Diskussionsprotokoll

Beteiligungsveranstaltung zur Neugestaltung des Spielplatzes Holzmarktstraße / Ifflandstraße

am 29. August 2019

- Die Abbildung fasst die genannten Punkte der Diskussion zusammen.

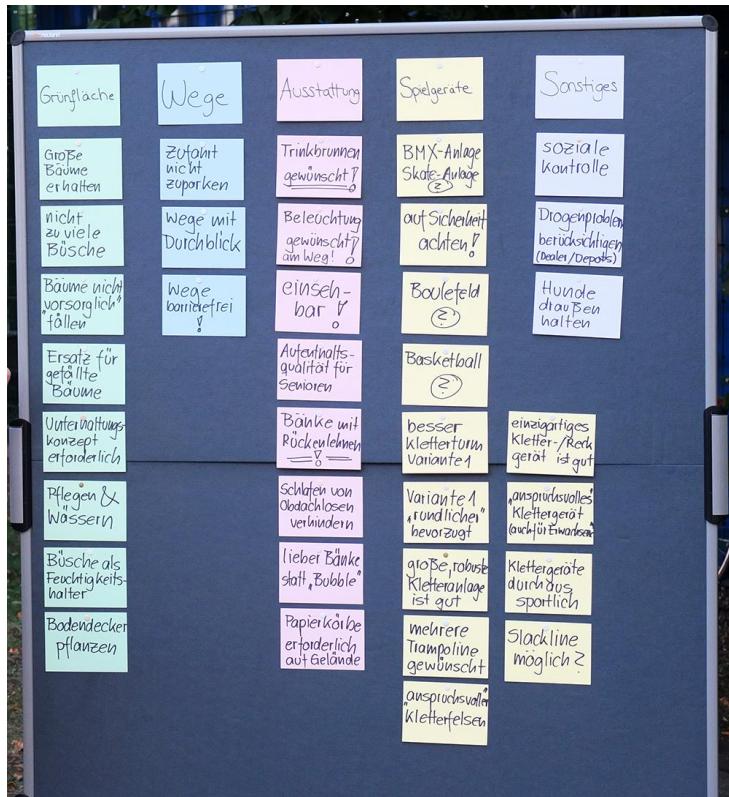
1. Der Entwurf Variante 1 (runde Formensprache) wird von den Anwesenden leicht favorisiert.
2. Mehrere Trampoline werden einem großen Trampolin vorgezogen.

3. In Bezug auf den Kletterfelsen wird die anspruchsvollere Option (Kletterfelsen vs. Kletterturm) bevorzugt, das ist der Kletterturm mit glatter Oberfläche. Diese Variante ist auch von Vorteil, wenn es um eine mögliche Reinigung des Kletter-Geräts geht.

4. Es sollen möglichst robuste Materialien verwendet werden, weil die Fläche bereits in der Vergangenheit Opfer von Vandalismusschäden geworden ist.
5. Die Stufenreck-Anlage in der Variante 1 wird präferiert. Als gutes Beispiel wird die Anlage im Monbijoupark genannt.

6. Bei den Fitnessgeräten soll darauf geachtet werden, dass die Höhen von Stangen und Recks auch für Erwachsene geeignet sind.
7. Die roten Bubbles in der Variante 2 sehen zwar schön aus, werden aber vermutlich nicht genutzt.

Variante 2

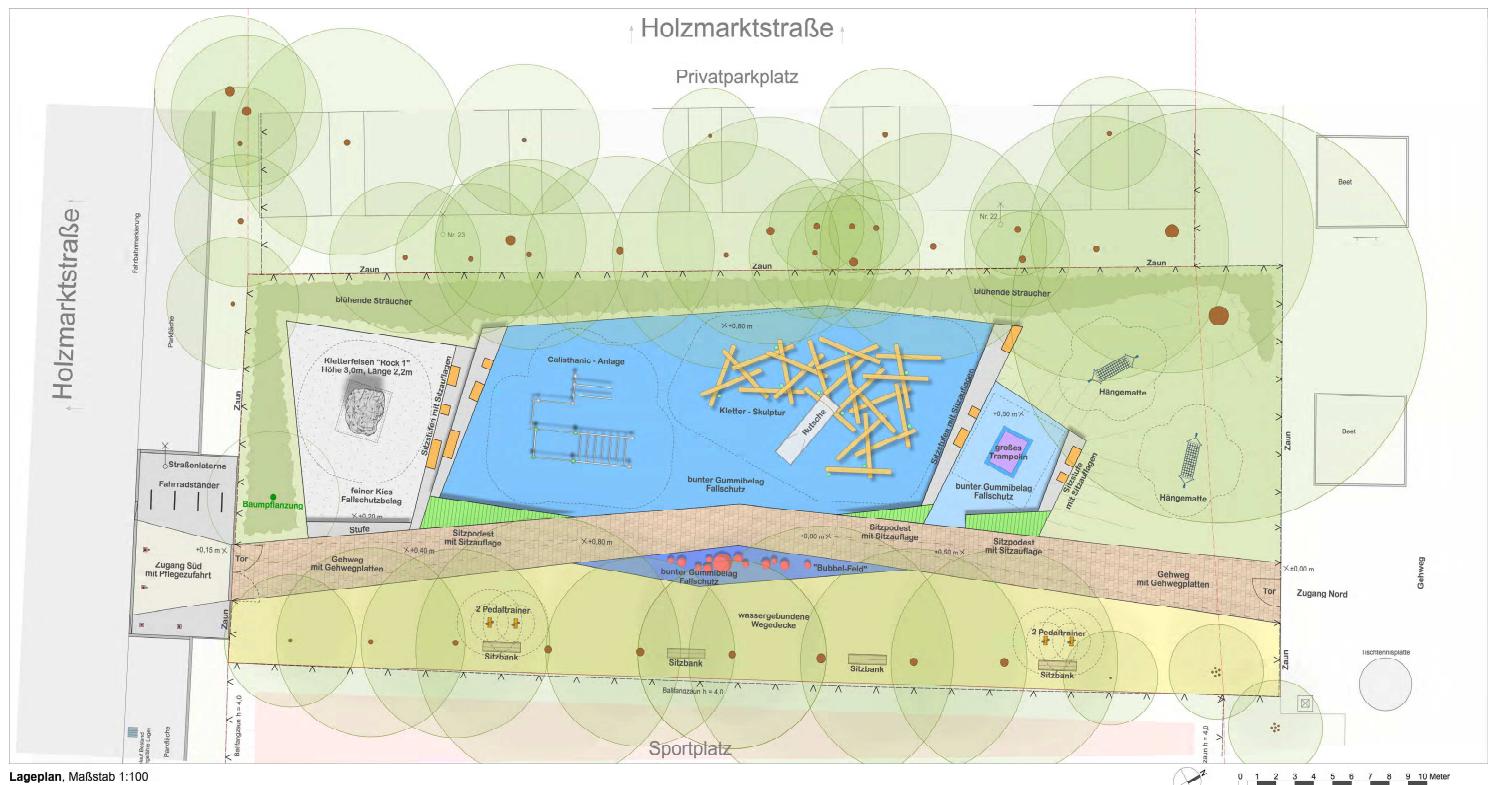
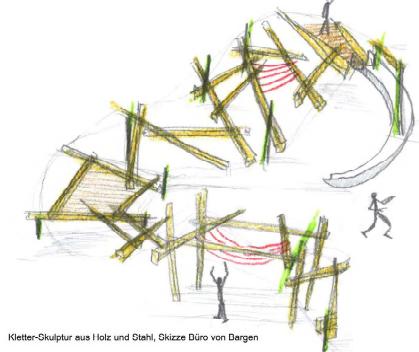
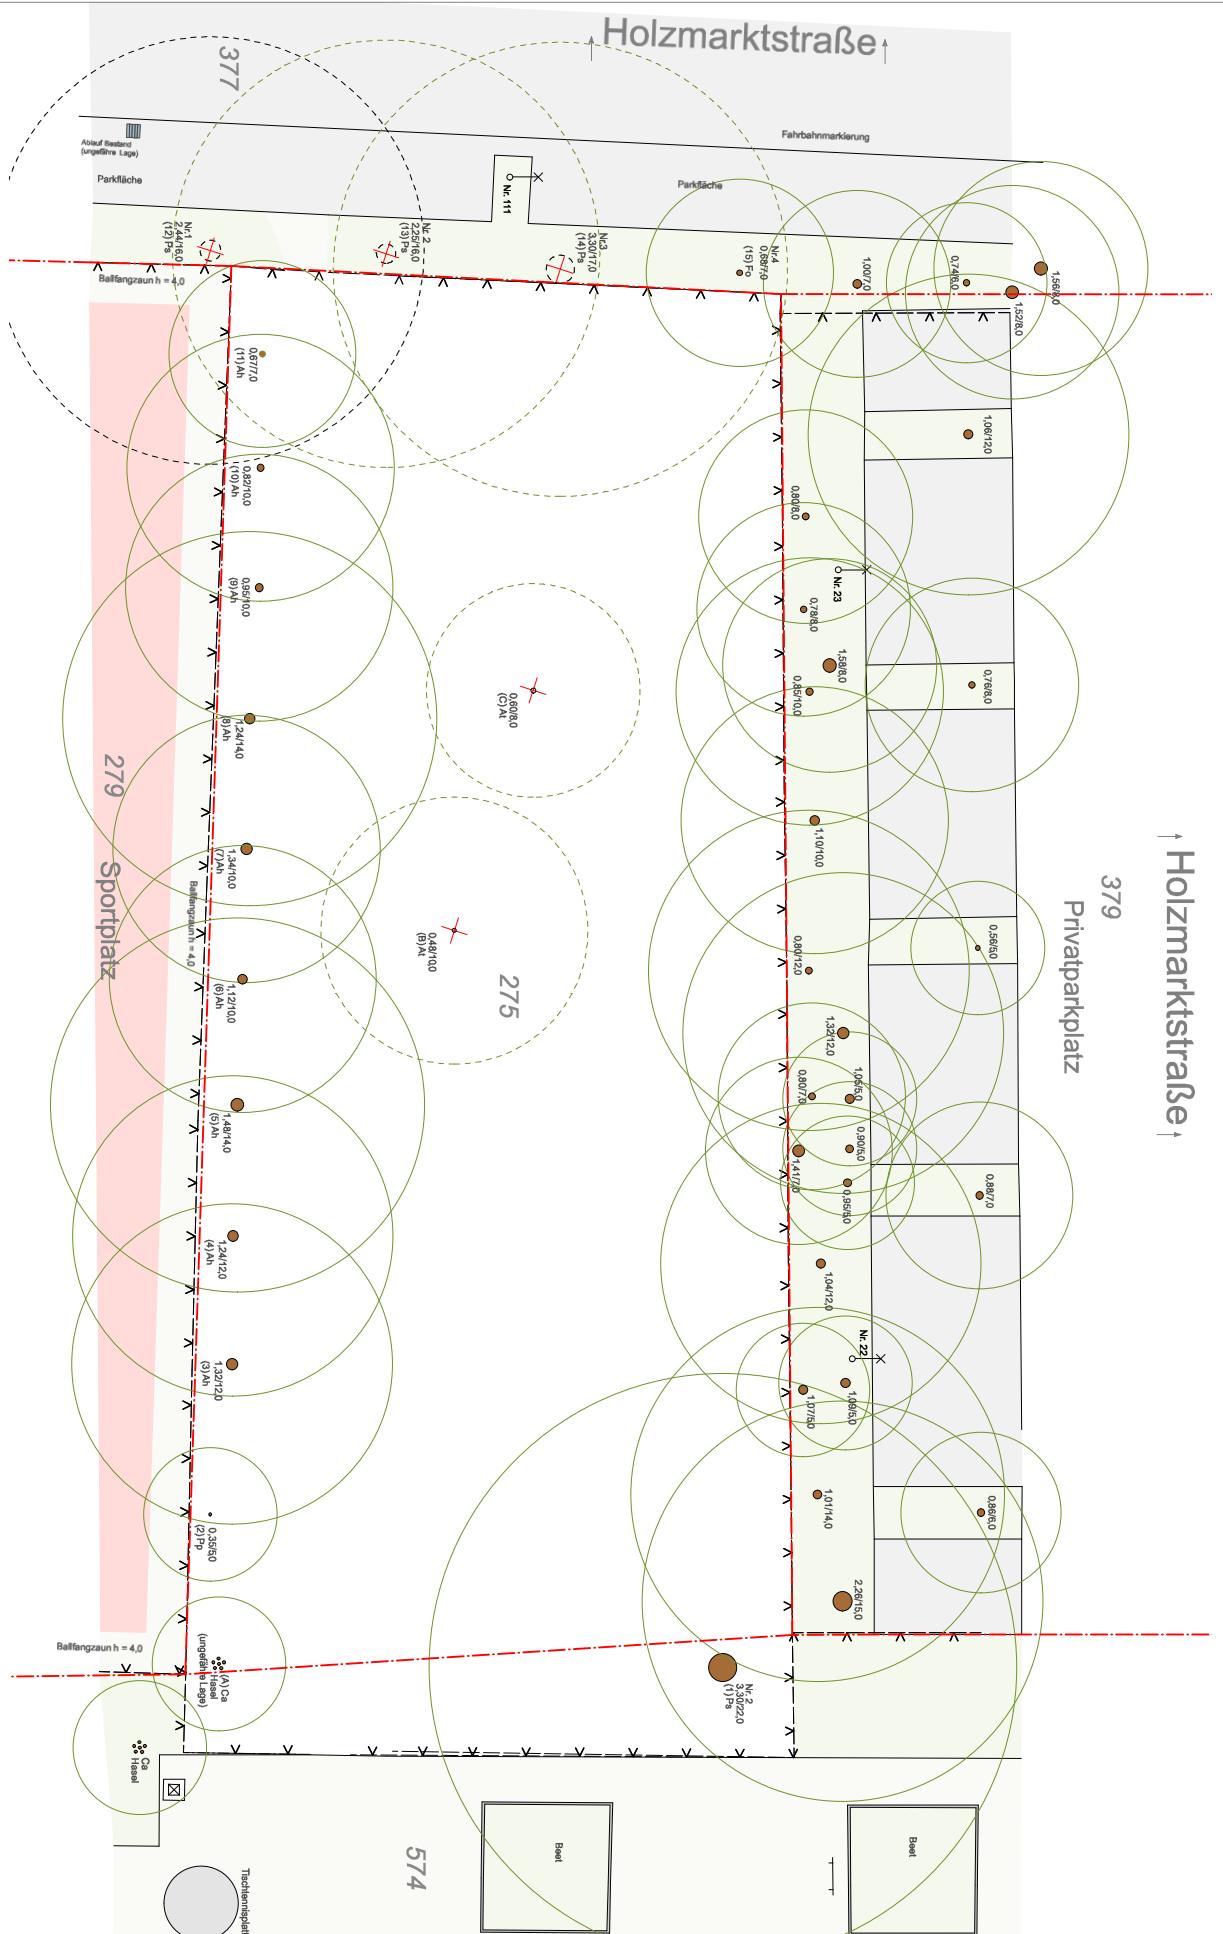
Eine Slackline, also das Aufspannen eines Balancierseils zwischen zwei Bäumen, hat oft negative Auswirkungen auf die eingespantnen Bäume. Es gibt die Möglichkeit ein Seil zwischen zwei Pfosten zu spannen. Die Aktivität „Balancieren“ ist aber zudem auch in der Holzskulptur in Variante 2 vertreten.
